**Parecer Técnico nº 145/2024-Cohid/CGTef/Dilic**

**Empreendimento: Usina Hidrelétrica Belo Monte**

**Assunto/Resumo: Análise dos resultados obtidos com os projetos do TCA 03/2021-Gabin.**

Figura 1 – Síntese executiva das ações desenvolvidas pela Norte Energia durante três anos, no âmbito dos 14 projetos do TCA 03/2021-Gabin e quantidade de ações previstas por ano. Norte Energia/Plataforma Power BI.

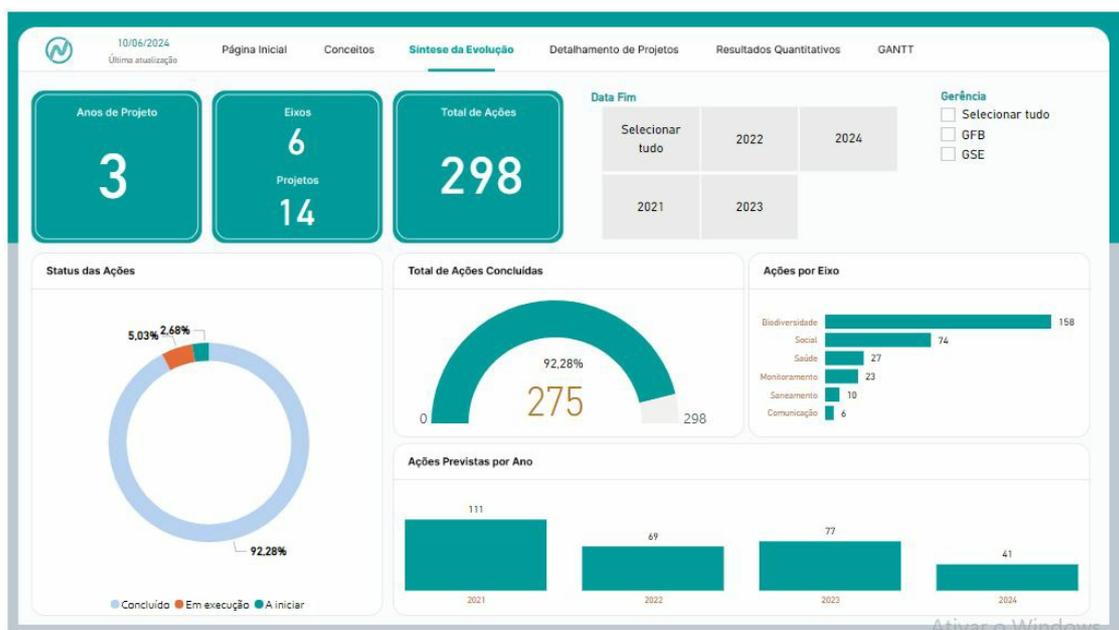
10. Tendo em vista os resultados apresentados na plataforma *Power BI* (Figura 1), a Norte Energia expõe que 275 ações (92,28%) foram concluídas, 15 ações (5,03%) estão em andamento e 8 ações (2,68%) ainda não foram iniciadas. Em atenção aos três anos de execução, a empresa compreende que concluiu 100% das ações previstas para os anos de 2021 e 2022, 81,82% das ações previstas para 2023 e 78,05% das ações previstas para 2024.
